Wykonawcy  
Uczestnicy postępowania w zamówieniu:  
**Modernizacja budynku XXI LO ul. Kopernika 2-  
hydranty**  
( Nr sprawy Ed.V/340/XXILOS/07/2008)

### Wyjaśnienie treści specyfikacji istotnych warunków zamówienia.

Hydrant wewnętrzny PLUS 2530

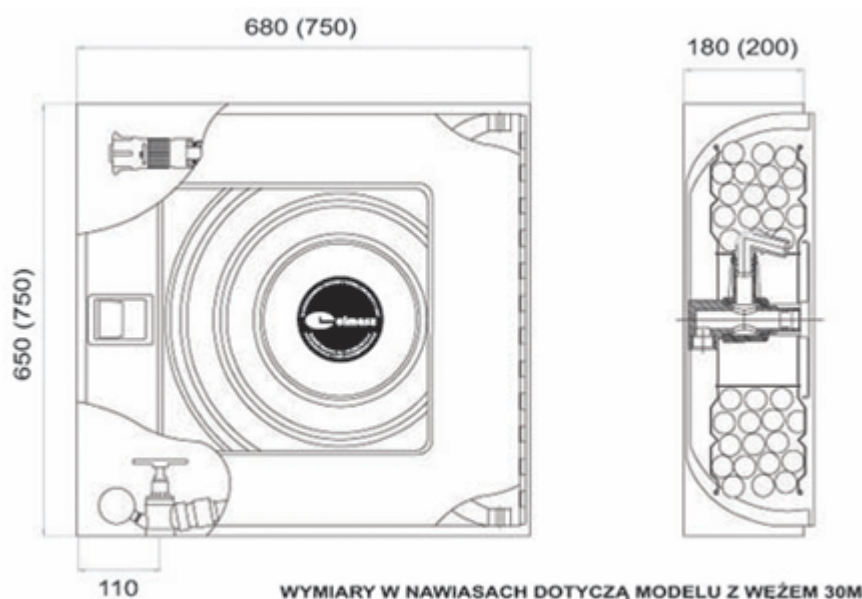
> Pyt. 2. Proszę podać typ szafki hydrantowej i wyposażenia.

Odp. Szafka hydrantowa wykonana zgodna opisem w załączniku w projekcie wyposażona: zawór hydrantowy mosiężny DN25 z manometrem, prądownica wodna model LZU25 z gwintem 25mm, zwijadło wychylne do 180 st. część wewnętrzna wykonana z włókna szklanego, wąż półsztywny dł.l=30 m /wgEN694.

Zawór zainstalowany na specjalnej sieci wodociągowej obudowany szafką i wyposażony w wąż pożarniczy o długości 30 metrów i prądownice. Ma on zastosowanie do lokalizacji pożarów w zarodku wszędzie tam gdzie jako środek gaśniczy stosuje się wodę.

szafka wykonana z blachy o gr. 1.0mm z boczną perforacją wentylacyjną  
drzwi prawe lub lewe (uniwersalne) z oknem wykonanym z tworzywa  
otwór w korpusie szawki pod zawór hydrantowy z góry lub z dołu  
kolor szafki - czerwony, zgodny z RAL 3000, lub biały, zgodny z RAL 9010  
kolor zwijadła - czerwony, zgodny z RAL 3000

zawór hydrantowy mosiężny DN 25 z manometrem  
prądownica wodna, model LZU 25, z gwintem przyłączeniowym 1"  
zwijadło wychylne do 180 st, część wewnętrzna wykonana z włókna szklanego, średnica zwijadła 525 mm (625 mm) wąż półsztywny wykonany wg EN 694

zamek wykonany z ABS z kluczem i awaryjnym systemem otwierania
